Centro di documentazione permanente presso il sacrario della Benedicta, Comune di Bosio (AL). II° lotto, completamento del manufatto - Progetto esecutivo

**PROCEDURA PER LA VALUTAZIONE DI INCIDENZA - LIVELLO I :  
SCREENING**

Istruttoria: Gabriele Panizza, Funzionario Tecnico

Fig. 1: collocazione dell'impianto di scarico e trattamento reflui con vasca stagna

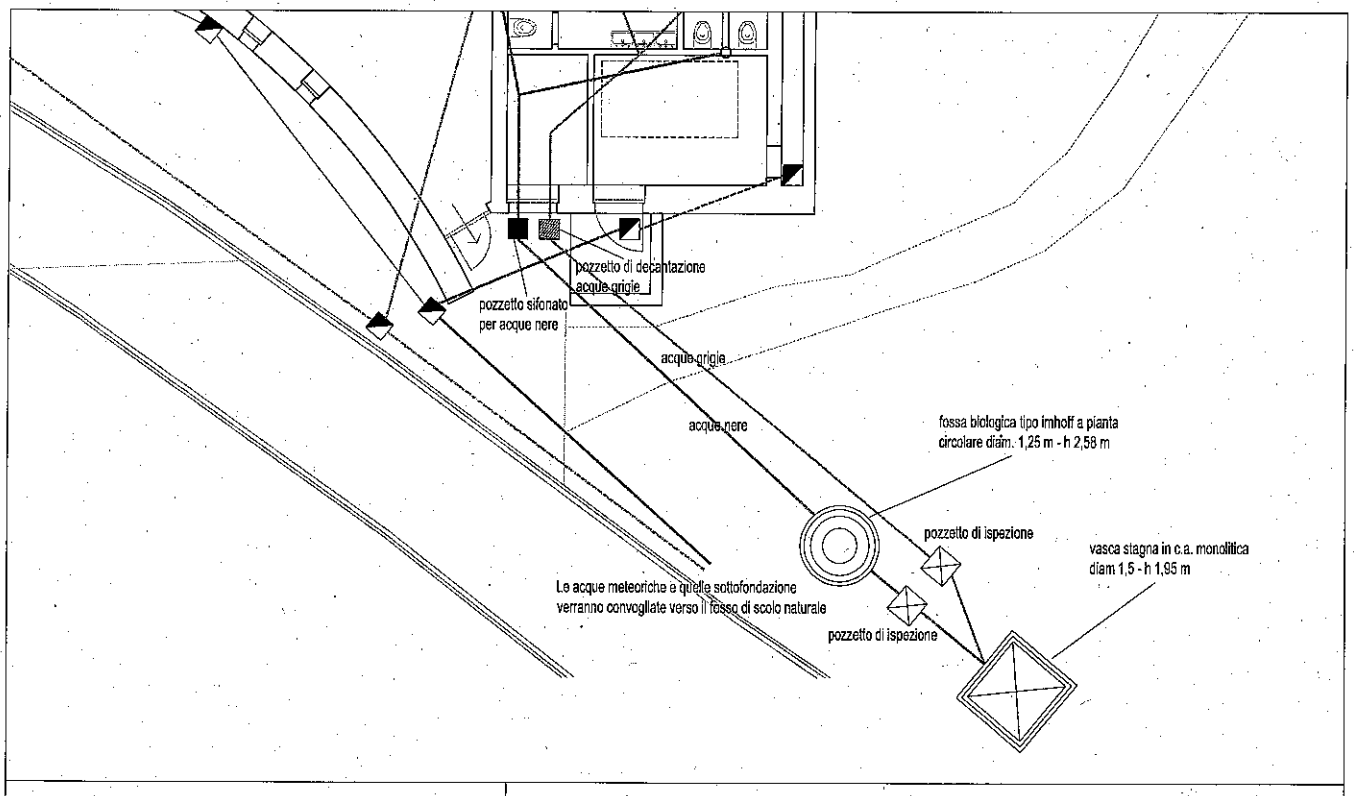
Nella Scheda per la verifica di assoggettabilità, il proponente specifica: "Per l'impianto fognario acque nere è programmata la realizzazione di una fossa biologica tipo Imhoff a pianta circolare (...); più un pozzetto di ispezione e successivamente una vasca stagna (...). A quest'ultima giungeranno anche le acque grigie dell'edificio" (vedi fig. 1).

In relazione al sopra citato art. 42 c. 1, lett. d), punto VI (Obblighi), è possibile assumere come, **stante la collocazione di una vasca di raccolta a tenuta stagna soggetta a periodico svuotamento**, non si configurino possibili effetti negativi sullo stato di conservazione, in quanto un impianto di scarico siffatto non risulta passibile di interessare il reticolo idrografico in maniera diretta o indiretta.

- Per quanto riguarda la realizzazione dell'impianto di scarico e smaltimento acque, al fine di ottemperare alle prescrizioni di cui alle Misure di conservazione Sito specifiche (DGR n. 6-4745 del 09/03/2017), Capo IV (Ambienti delle acque correnti), artt. 41 e 42, questo dovrà risultare come da Progetto esecutivo, scheda Guida, Allegati e materiale integrativo (prot. Ente Gestore n. 1750 del 10/10/2018; n. 2008 del 28/11/2018; n. 2015 del 30/11/2018) non passibile di provocare effetti diretti o indiretti sul reticolo idrografico. **Nella fattispecie la vasca di raccolta dei reflui (acque nere e grigie) a tenuta stagna deve essere controllata e soggetta a periodico svuotamento, secondo le scadenze individuate dal gestore della struttura, in modo da mantenerne l'efficacia nel tempo ed evitare qualsiasi fuoriuscita dei reflui stessi.**

Fig. 2: Tracciato per adduzione acqua da Cascina Pizzo

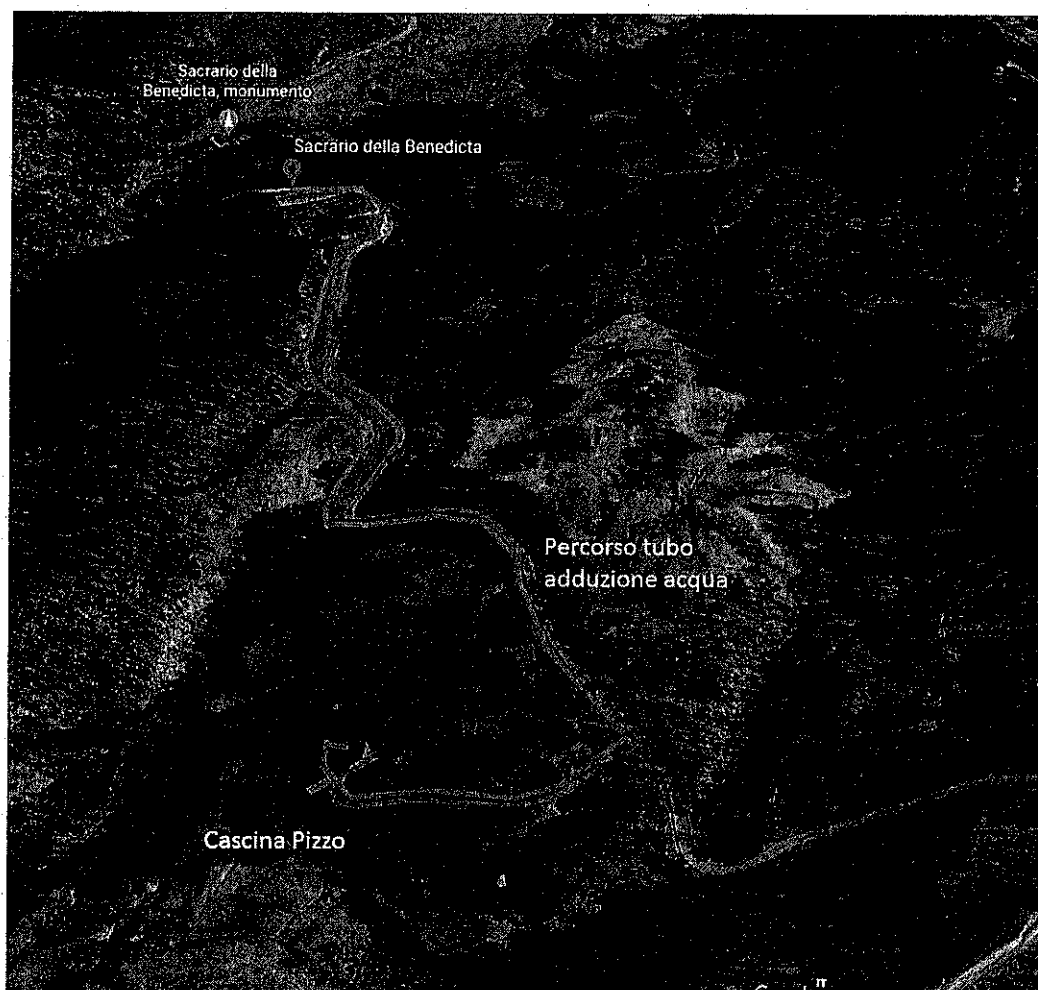
Per quanto riguarda gli interventi in oggetto, occorre effettuare una verifica in relazione ad eventuali habitat interessati e alla possibilità del verificarsi di effetti negativi sullo stato di conservazione, alla luce degli strumenti di pianificazione e la normativa Sito specifica.

La Relazione descrittiva del Progetto definitivo (anno 2009) illustra un collegamento diretto con punto di presa dell'acqua presso la Cascina Pizzo, con canalizzazione interrata lungo la SP 165 - tale scenario è ripreso dagli Allegati alla Scheda Guida di assoggettamento (prot. 2008 del 28/11/2018 e prot. n. 2015 del 30/11/2018), i quali evidenziano come il passaggio della tubazione di adduzione acqua e del cavidotto di servizio alla fornitura di energia elettrica avvengano in corrispondenza con

la SP165, senza tuttavia specificare l'ampiezza del sedime stradale interessato dallo scavo. Tale parametro viene considerato nell'ambito della presente istruttoria in relazione alle prescrizioni di cui al Piano d'Azione per la conservazione della lepidotterofauna, Allegato alla 1° Variante al Piano dell'Area del Parco naturale delle Capanne di Marcarolo, mente valore di Piano di gestione della ZSC/ZPS IT1180026 "Capanne di Marcarolo". In tal senso, il Piano d'Azione specifica (art. 10.6, Rive e scarpate xeriche) come: "Lungo i sentieri e le strade per la varie cascate, e lungo le strade asfaltate che attraversano il parco, sono presenti rive e scarpate, che spesso sono coperte da una vegetazione erbacea ed arbustiva, la cui permanenza è importante per i microlepidotteri. Si segnalano soprattutto popolamenti a *Genista pilosa* ed *Erica arborea*; per la prima valgono le considerazioni delle righe precedenti relative alla *Coleophora marcarolensis*, mentre per la seconda va tenuto presente che queste piante ospitano una ricca fauna, che nel parco è rappresentata da specie, che qui costituiscono il primo reperto per il Piemonte (...).

In base a quanto suesposto, rive e scarpate vegetate rappresentano potenziali habitat funzionali alla conservazione dei lepidotteri; gli interventi proposti devono pertanto rispondere a quanto contenuto nel Piano d'Azione.

- Per quanto riguarda l'impianto di adduzione acqua dalla Cascina Pizzo e il cavidotto interrato di servizio alla fornitura di energia elettrica al Centro di documentazione, il cui tracciato è previsto in adiacenza o in corrispondenza della banchina e/o manto stradale della SP165, quest'ultimo deve essere realizzato, ai sensi dei contenuti del Piano d'Azione per la conservazione della lepidotterofauna, senza interessamento di rive xeriche o scarpate erbose ospitanti specie erbacee e arbustive quali le specie del genere Genista ed Erica arborea. **Il sedime di scavo deve pertanto essere riferito al manto viario stesso o alla banchina stradale propriamente detta. In caso di necessità inderogabili di interessamento di bordi vegetati (rive e scarpate xeriche) occorre prevederne il ripristino con opere d'ingegneria naturalistica e rinaturalizzazione con essenze autoctone; in tal senso il proponente inoltrerà, entro mesi 3 dalla chiusura lavori, apposito progetto di ripristino ambientale completo di cronoprogramma degli interventi all'Ente Gestore, al fine dell'ottenimento di parere.**
